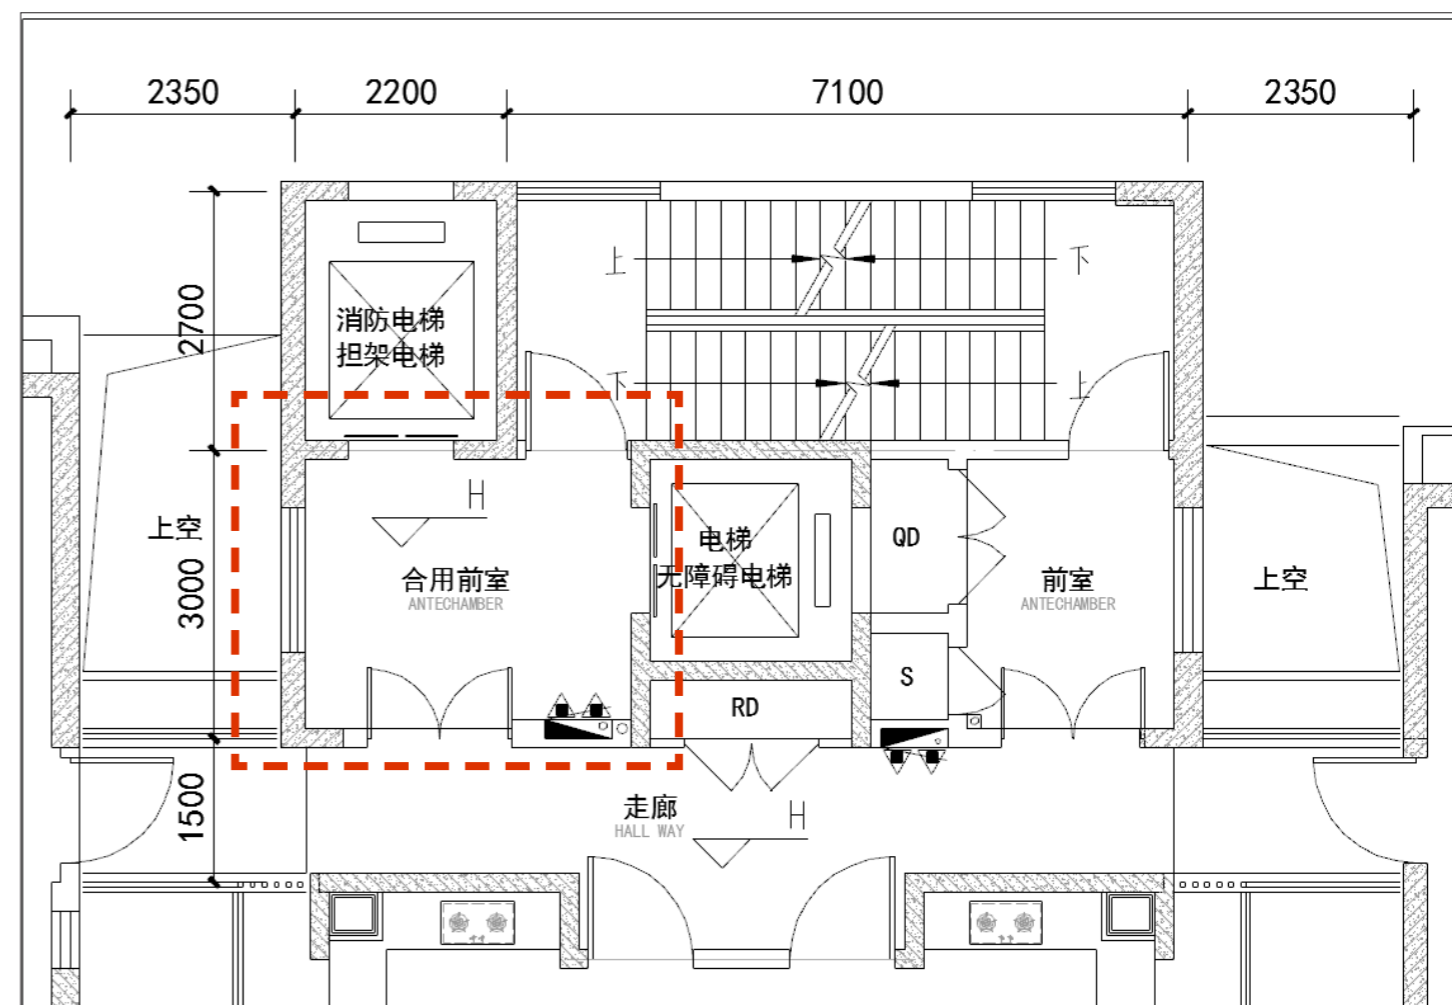
考虑到住宅的均好性，新方案对住宅核心筒进行优化，将原分置电梯厅变为合用电梯厅
